不具合箇所説明図

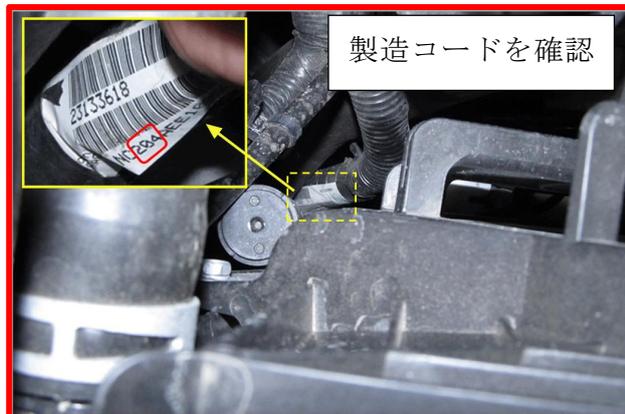
エンジンハーネスのコネクターにおいて、アクセルペダル位置検出センサー用端子の製造が不適切なため、当該端子部で接触不良が発生するものがある。そのため、警告灯が点灯してエンジン出力が制限されるとともに横滑り防止装置等の作動が停止するおそれがある。

全車両、コネクターを点検し、必要に応じて接触不良対策を行う。

左ストラットタワー部分に青色ペイントを塗布する。
